NOM DU PROJET	Construction et installation de 36 prêts-à-camper Étoile		
ÉTABLISSEMENT	Parc national de la Jacques-Cartier		
NOM DE L'ENTREPRENEUR	CONSTRUCTION VP INC.		
ADRESSE DE L'ENTREPRENEUR	540 rue de la Pisciculture Mont-Blanc (Québec)	CODE POSTAL J0T2G0	N° TÉLÉPHONE 819 425-2696
NOM DU RESPONSABLE À LA SÉPAQ	Stéphane Simard,		
ADRESSE DU DEMANDEUR	2640, Boulevard Laurier Bureau 1300 Québec (Québec)	CODE POSTAL G1V 5C2	N° TÉLÉPHONE 418-686-4875
DIRECTION	Direction des infrastructures

## DEMANDE DE CHANGEMENT

Projet N° 07-14999, 07-15000, 07-14998	Demande N° A-01
---	--------------------

TITRE DU DESSIN  
Structure - Plancher

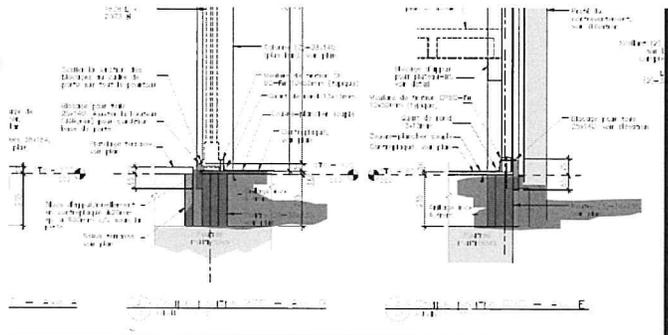
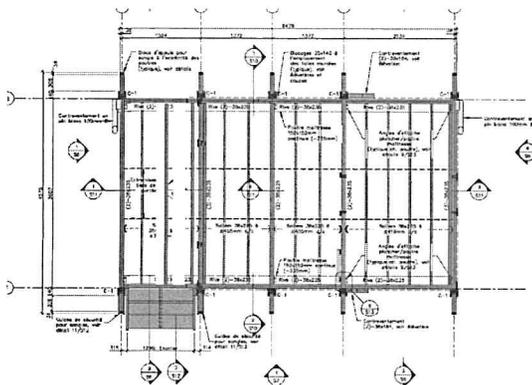
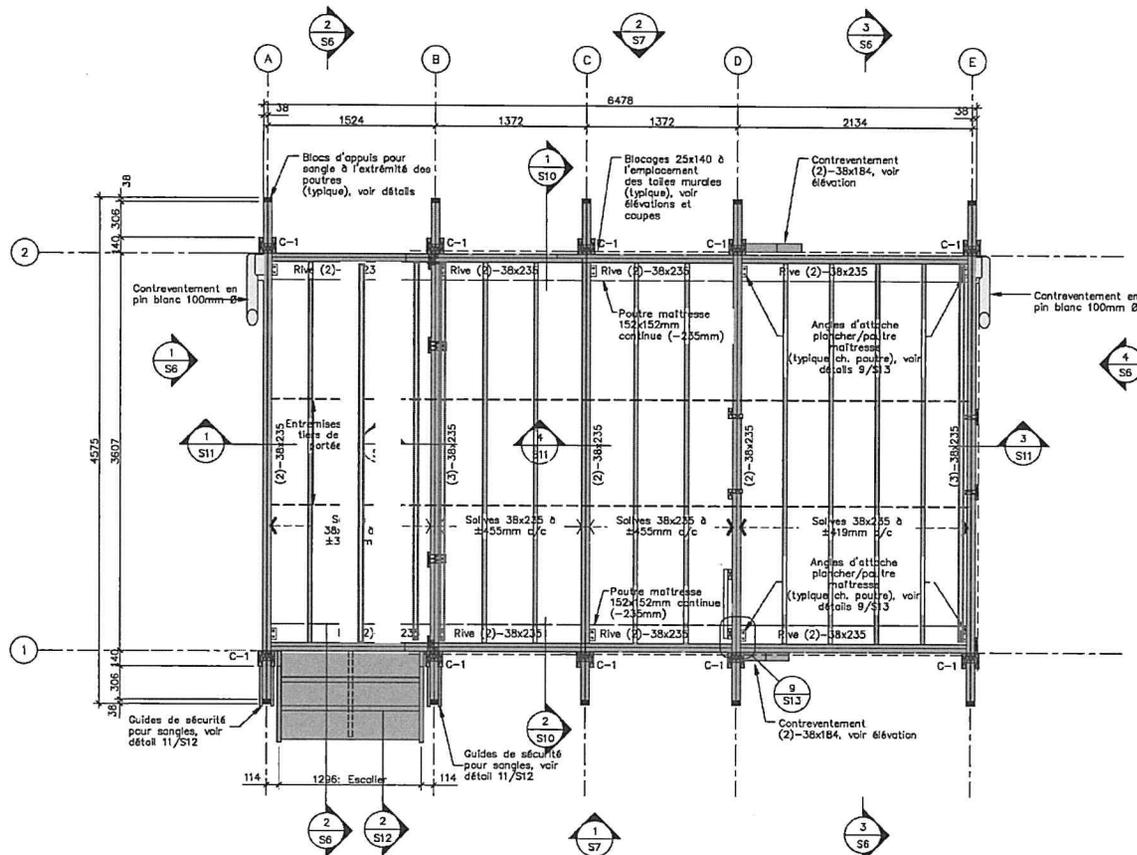
<b>Catégorie :</b> <input type="checkbox"/> Imprévu de chantier <input type="checkbox"/> Imprévu de design <input checked="" type="checkbox"/> Changement de design <input type="checkbox"/> Autres (préciser)
<b>Description de la modification :</b>  1- Sur la structure de plancher, sur les axes B et E, la représentation graphique est incorrecte et n'affiche que deux membrures. Installer trois membrures tel que les annotations l'indique au plan (voir feuille S2 ci-dessous).  2- Sur la structure de plancher, déplacé les solives sous le platelage avant afin que la première soit positionnée à 125mm de l'axe B (voir feuille S2 et S11 ci-dessous).
<b>Description des travaux annulés par la modification, s'il y a lieu :</b>
<b>Documents joints (tout document utile pour l'estimation et l'exécution) :</b>

ENTENTE POUR FAIRE LES TRAVAUX POUR UN MONTANT DE 3895,45\$ + taxes
